**АВТОСТОЯНКИ І ГАРАЖІ  
ДЛЯ ЛЕГКОВИХ АВТОМОБІЛІВ**

**ДБН В.2.3-15:2007**

**Зміна № 2**

**ТЕКСТ ЗМІНИ**

Додаток В "ОСНОВНІ ТИПИ ГАРАЖІВ" навести у новій редакції:

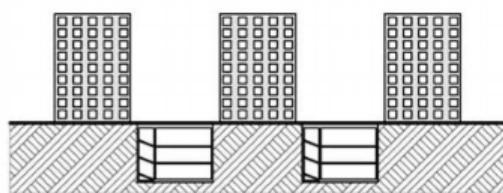
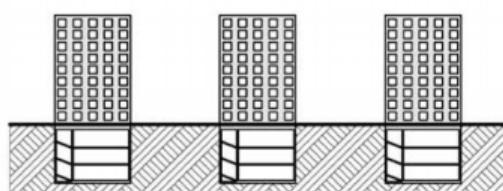
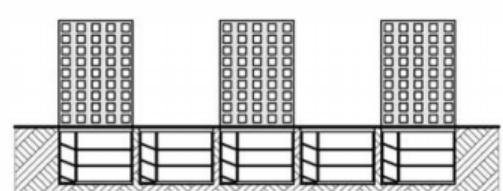
1. між будівлями

2. під будівлями та між ними

3. під будівлями та в їх межах
